セ ッ ト 明 細		
品 番	個数	名 称
PNQ1230RJ T930	1	ネオマーバス (フローバスSXII)
PRB810#ZS	1	フローバスSXII 機能ユニット部

図 名		尺 度	
ネオマーバス		1/15	
1200サイズ		図 番	
		上記セット明細参照	
年月日	製 図	中 田	検 図
24.12.09			林 堂 山 田
			TOTO

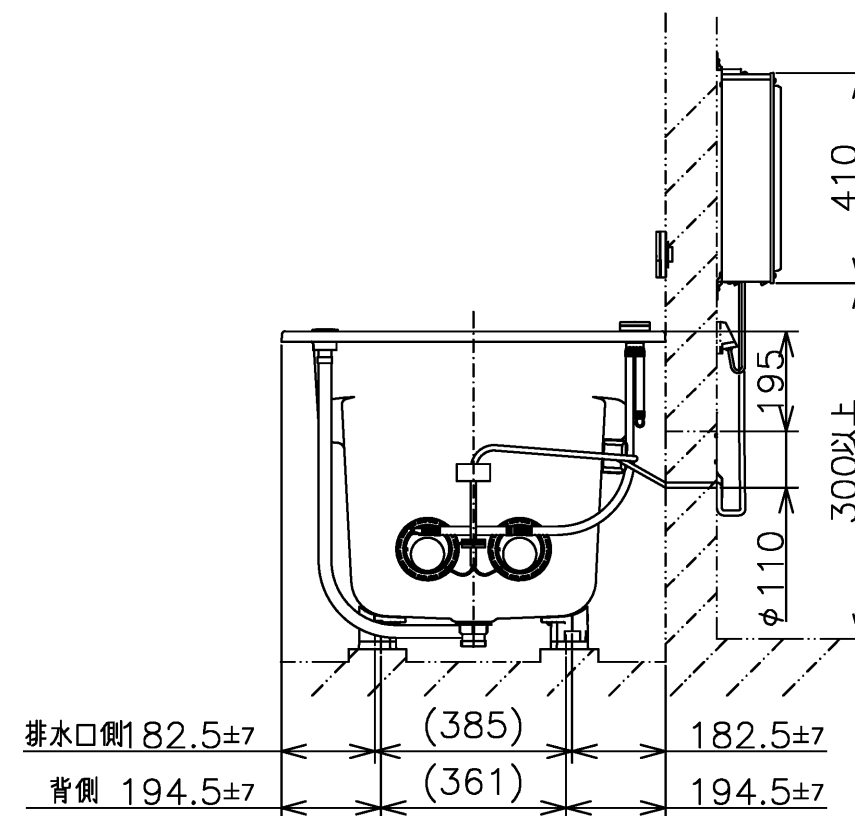
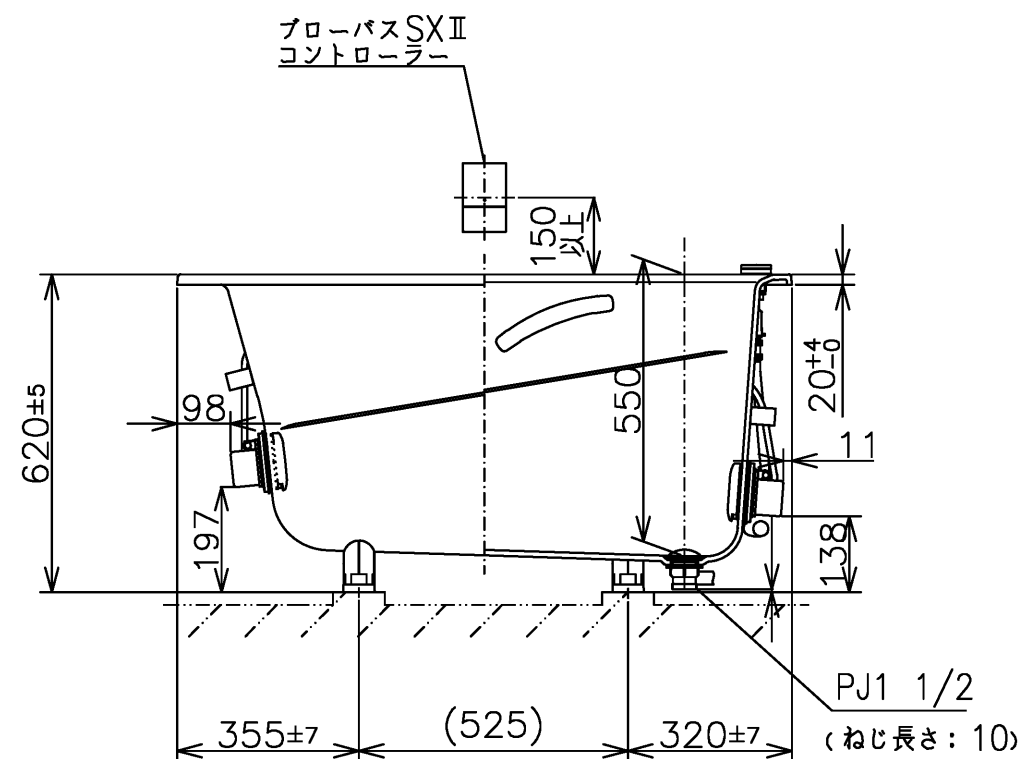
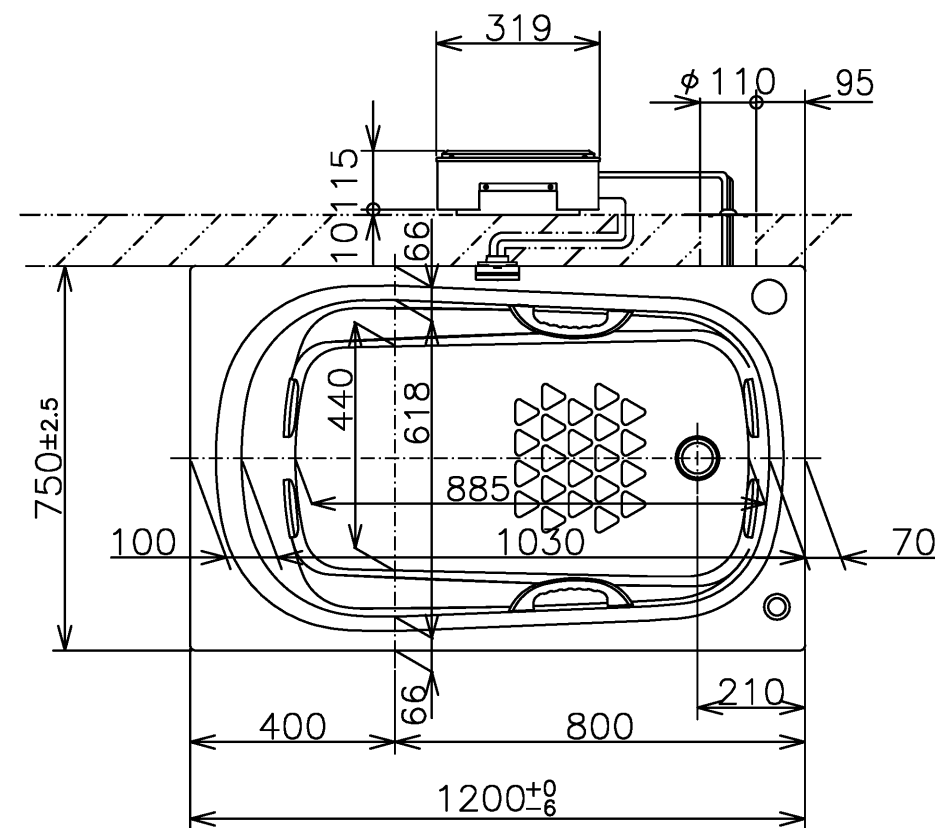
< 特殊点 >

1. 排水仕様変更 (間接排水→直間兼用排水)
2. 全高変更: 20mmアップ (600→620)
